SERVICE INSTRUCTION

MODIFIKATION BEIM UNTERSETZUNGSGETRIEBE

TYPE „C“ UND TYPE „E“

SI-2ST-007 R2

2.3) Unterscheidung der Kegelhülsen

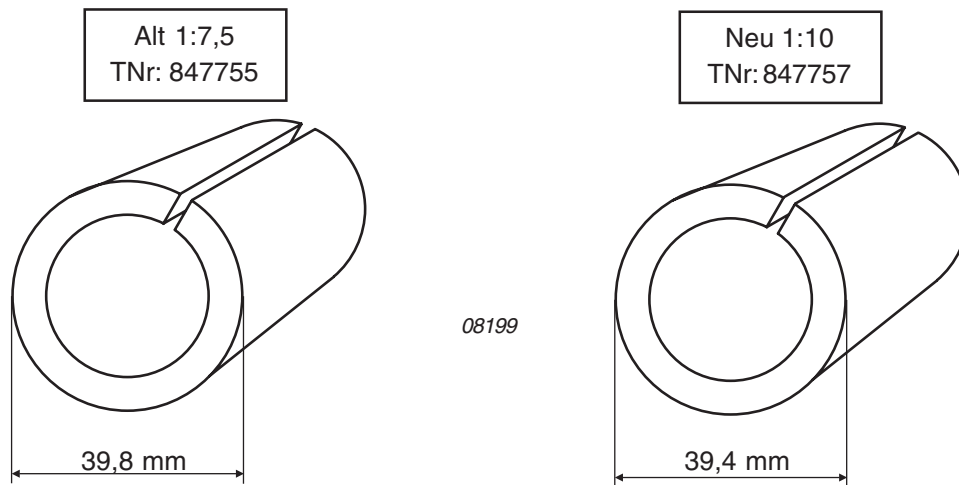
Einführung einer neuen Kegelhülse mit geringerem Steigungswinkel
Standardisierung des Anzugsdrehmoments bei alten und neuen Kegelvarianten.

Gemäß folgender Grafik kann eine Unterscheidung der Kegelhülsen getroffen werden. Um Messfehler vorzubeugen, ist eine Durchmesser wie folgend dargestellt zu ermitteln:

Die Bauteile des jeweiligen Zahnradsatzes müssen zu den oben angegebenen Kegelhülsenvarianten wie folgt abgestimmt werden:

Übersetzung	C Getriebe		E Getriebe	
	alt 1:7,5	neu 1:10	alt 1:7,5	neu 1:10
	Zahnradatz TNr.		Zahnradatz TNr.	
2,62	886211	886280	886750	886751
3,00	886213	886282	886752	886753
3,47	886215	886284	886754	886755
4,00	886217	886286	886756	886757

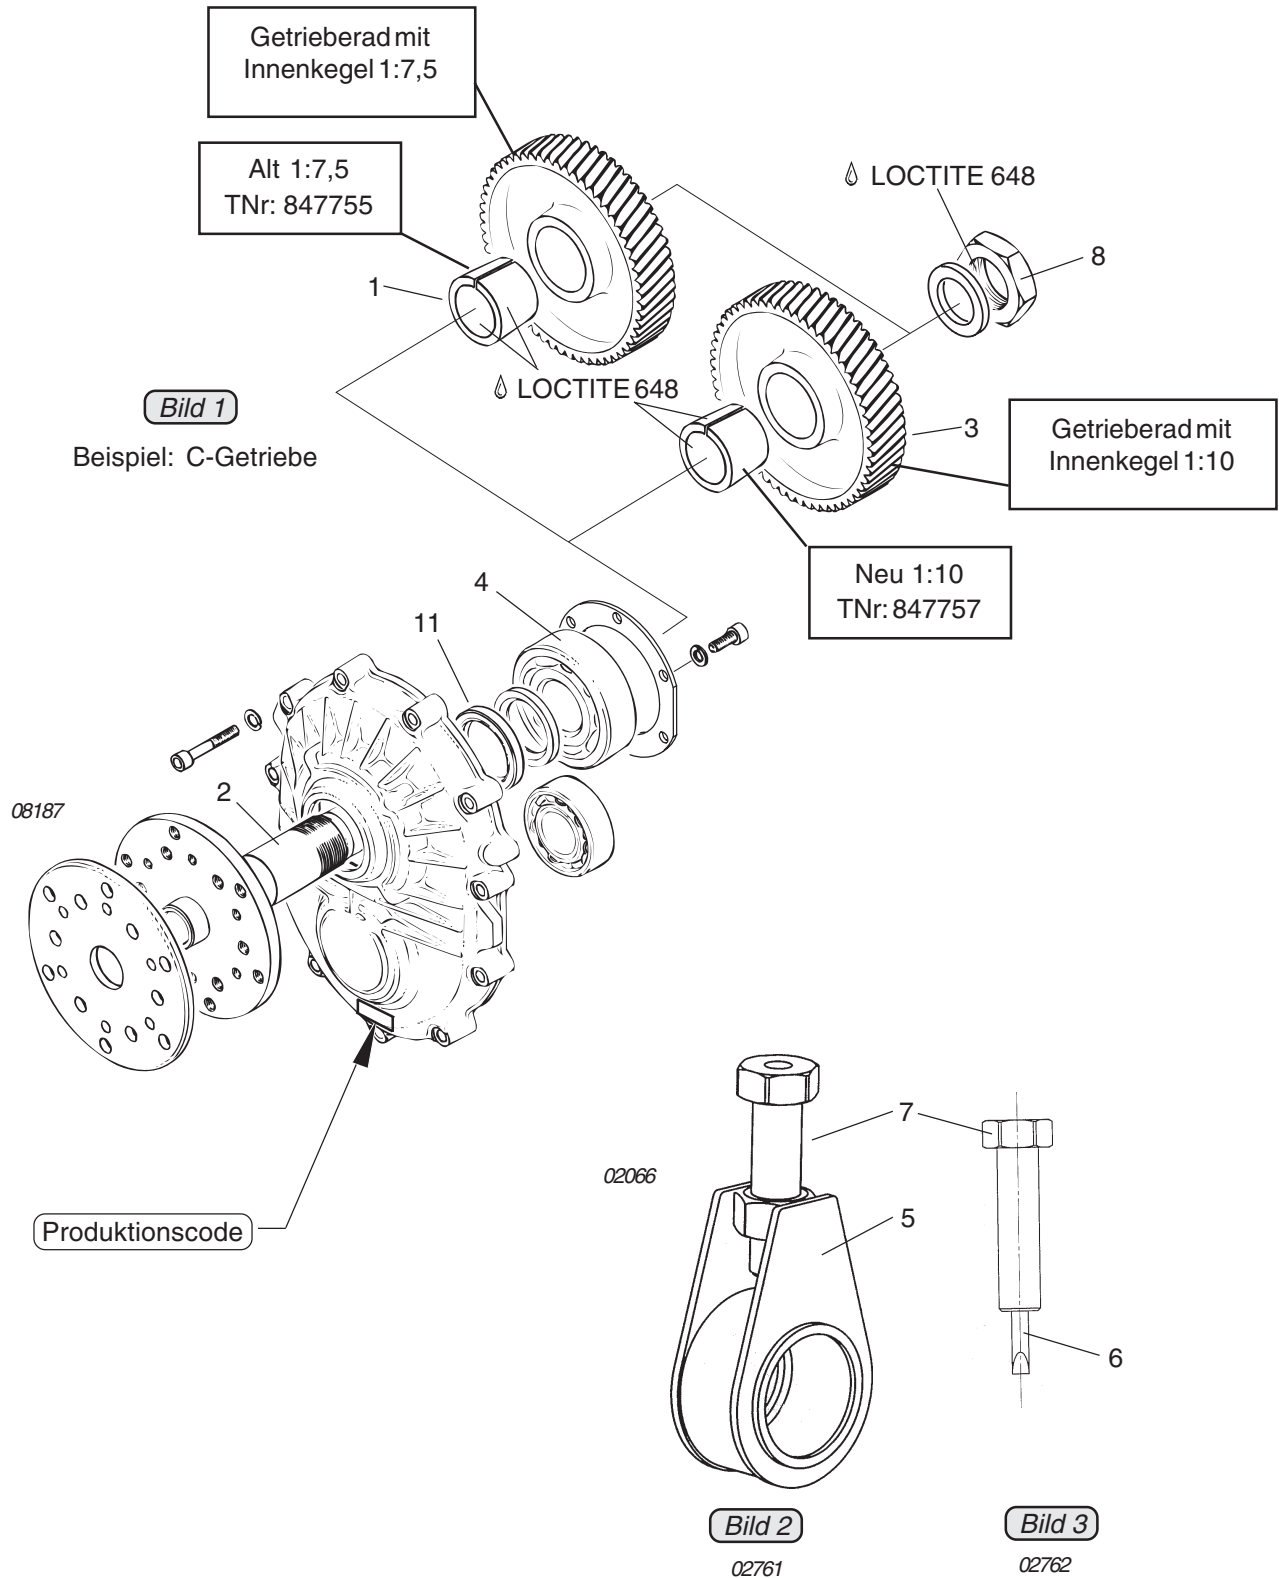
▲ **WARNUNG:** Das Verwenden der neuen Konushülse in Kombination mit der alten Ausführung des Getriebesrades und umgekehrt kann zu Motor- und Personenschaden oder Tod führen!

1. Kegelhülse (1) in den Montagering kpl. (5) einlegen. Dabei ist darauf zu achten, dass der drehbare Dorn(6) der Druckschraube (7) im Schlitz der Kegelhülse (1) liegt.

2. Mit einem Schraubenschlüssel den Dorn (6) in den Schlitz eindrehen, bis die Kegelhülse (1) ausreichend aufgeweitet ist.

3. Kegelhülse innen mit LOCTITE 648 benetzen (siehe Bild 1).
4. Nach Aufschieben und Positionieren der Kegelhülse (1) auf der Propellerwelle wird die Druckschraube (7) gelöst und das Werkzeug entfernt. Sicherstellen, dass die Kegelhülse korrekt am RK Lager ausgerichtet ist.
5. Kegelhülse (1) außen mit LOCTITE 648 benetzen. Das Vorgelegerad, die massive Scheibe (ältere Modelle können mit einer gezahnten Scheibe ausgerüstet sein, welche durch die massive Scheibe ersetzt werden muss (siehe letztgültigen ETK)) einbauen. Gewinde der SK Mutter (8) mit LOCTITE 648 benetzen.
6. Das Anzugsdrehmoment der SK Mutter (8) ist einheitlich für alle Kegelvarianten mit **300 ±10 Nm** definiert.
7. Untersetzungsgetriebe gemäß letztgültigem Reparaturhandbuch der Motortype 462-532-582 zusammenbauen.

■ **ACHTUNG:** Vor Inbetriebnahme des Motors ist unbedingt eine 12-stündige Aushärtungszeit der Klebestelle einzuhalten.

Bild 4

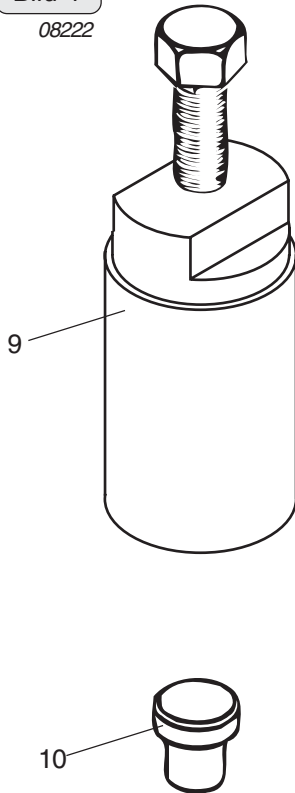
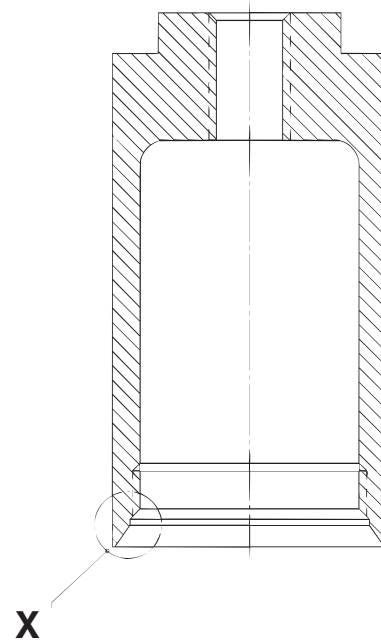
Das optimierte Abziehwerkzeug ist mit einer Fase am Fuße des Abziehers (9) versehen- damit wird eine optimierte Stabilität beim Abziehvorgang erreicht.

Zur Fixierung des Abziehers am Vorgelegerad dient die Schlüsselweite SW 36.

1. Das Untersetzungsgetriebe gemäß letztgültigem Reparaturhandbuch der Motortype 462-532-582 soweit zerlegen, sodass das SK Mutter gelöst werden kann.
2. Das Vorgelegerad (3) ist bei den Klebestellen mit einem Heißluftföhn auf ca. 150-180 °C anzuwärmen, sodass die Klebewirkung aufgehoben wird.

- ▲ WARNUNG: Gefahr von Verbrennung. Entsprechende Schutzkleidung tragen.
4. Den Abzieher (9) TNr. 877379 auf das Vorgelegerad (3) aufschrauben und mit einem Sechskantschlüssel SW 36 befestigen.

5. Abdrückschraube des Abziehers (9) eindrehen und festziehen. Falls nötig das Vorgelegerad durch einen Prellschlag an der Abdrückschraube lösen.
 - ACHTUNG: Geeignete Arbeitsunterlage wählen, damit die gelösten Teile nicht beschädigt werden.
